## **Interconnexion France-Espagne par le golfe de Gascogne Atelier n°2 de Macau - mardi 28 novembre 2017**

Unité géographique : la Rive gauche de la Garonne et le vignoble

### **Compte-rendu**

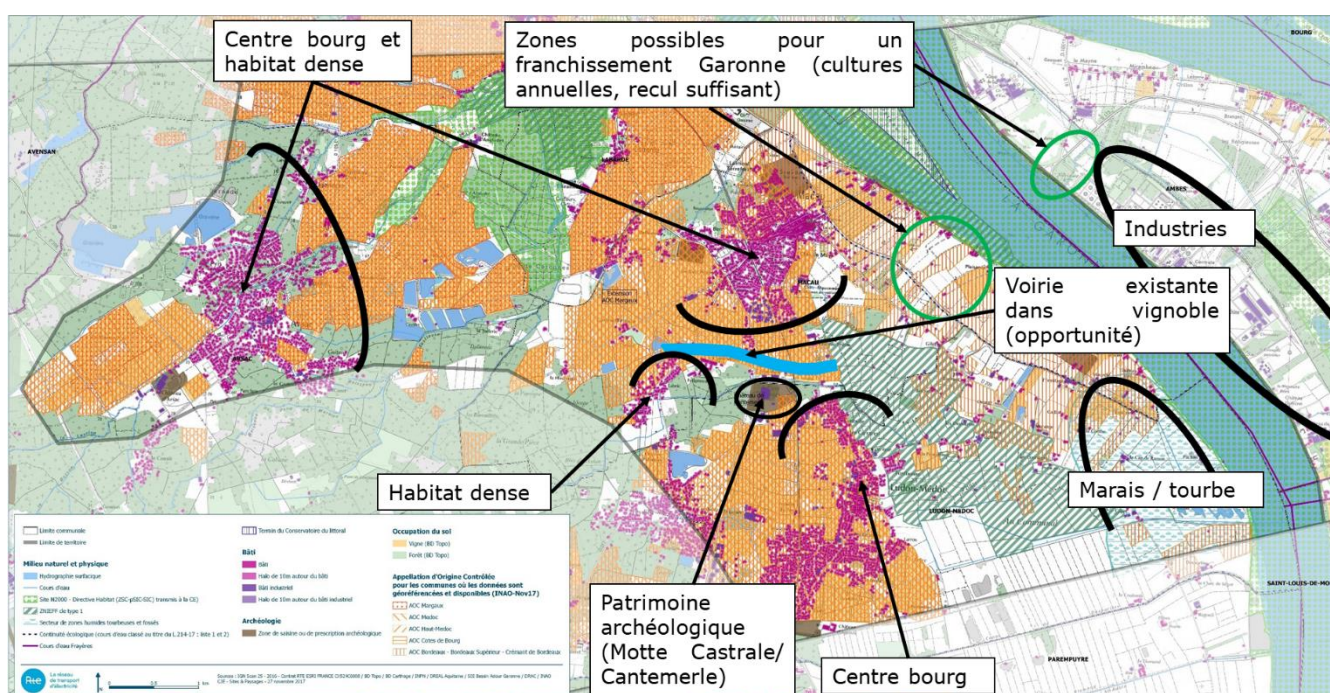
- **L'impact du béton sur l'écoulement des eaux.**

**Réponse de Rte :** *Le béton autour des fourreaux a un rôle de protection mécanique et de dissipation thermique. Concernant l'effet hydrique, des études hydrogéologiques seront réalisées, en particulier pour faire suite aux questionnements sur un éventuel effet barrière.*

*Par ailleurs, dans les vignes, la profondeur d'enfouissement des câbles peut être adaptée, selon la nature des sols afin de tenir compte de la présence de drain dans les parcelles exploitées.*

*Enfin, en fonction de la nature des sols et de ses propriétés en matière de dissipation de chaleur, le béton pourrait ne pas être utilisé. Cela nécessite alors la mise en place de fourreaux en polyéthylène haute densité (PEHD) pour la protection mécanique, à la place des fourreaux en polychlorure de vinyle (PVC) et du béton. Ceci sera étudié ultérieurement dans le projet.*

**FUSEAU** - Document de travail en date du 28/11/17

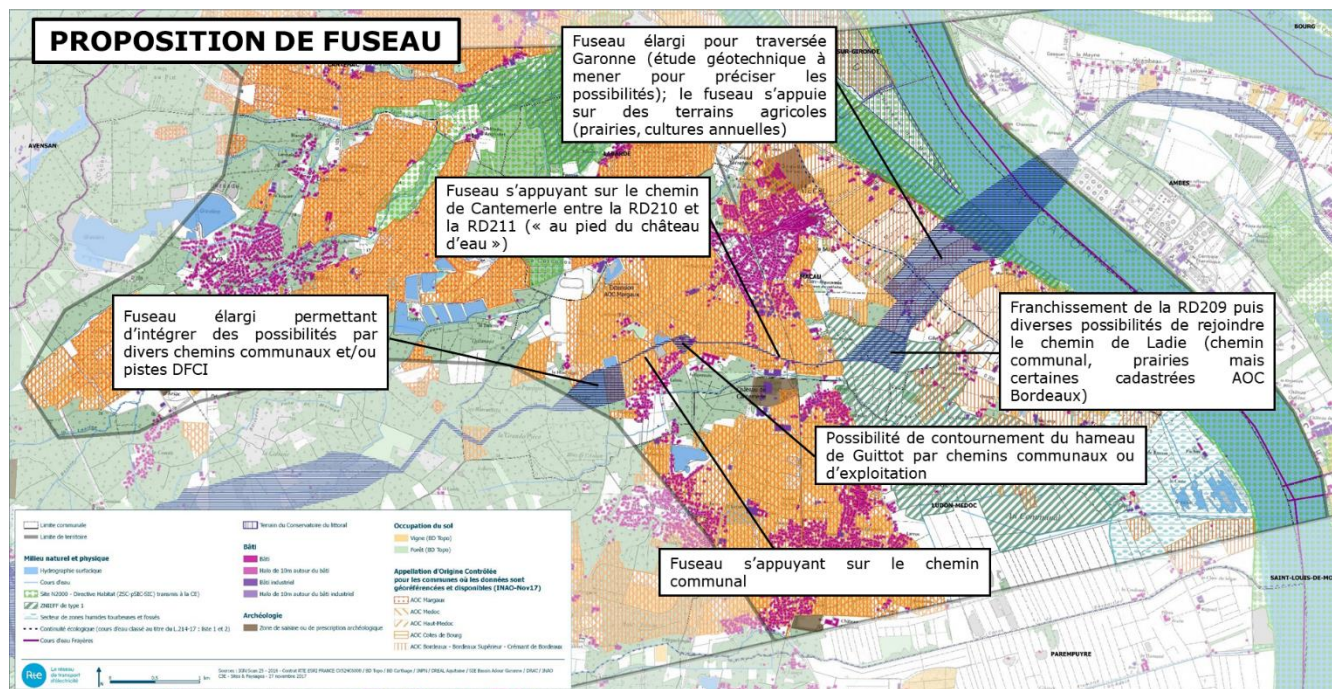
La présentation du fuseau a suscité des échanges entre les participants et Rte. La proposition de fuseau a fait l'objet d'une discussion commune pour définir la conformité avec les principes énoncés en atelier n°1 et les mesures éventuelles à envisager. Un principe a été énoncé et inscrit lors de ce second atelier.

<b>Proposition de fuseau</b>	
		Conformité	Mesures à envisager
<b>Principes énoncés lors de l'Atelier n°1</b>			
<i>Eviter les vignes et les tournières dans les parcelles cadastrées</i>	≈	- Non conforme au franchissement de la RD 209 - Viser les passages et les limites de parcelle - Bien anticiper et planifier les travaux	
<i>Eviter toutes les parcelles identifiées en AOC qu'elles soient plantées ou pas</i>	≈	- Non conforme au franchissement de la RD 209 - Faire une étude hydrogéologique sur la zone AOC	
<i>Ne pas toucher à la Mouline (Cours d'eau - « Loi sur l'eau »)</i>	V		
<i>Eviter les zones de tourbe, notamment dans le Marais du Rigaud</i>	V		
<i>Eviter les centres bourgs</i>	V		
<b>Principe énoncé lors de l'Atelier n°2</b>			
<i>Point d'attention sur la Maqueline, au même titre que la Mouline mentionnée lors de l'atelier n°1</i>		⚠ « Loi sur l'eau ». A l'image de la RD 209, il n'est pas possible d'éviter de traverser la Maqueline car elle est parallèle à la Garonne dans tout ce secteur.
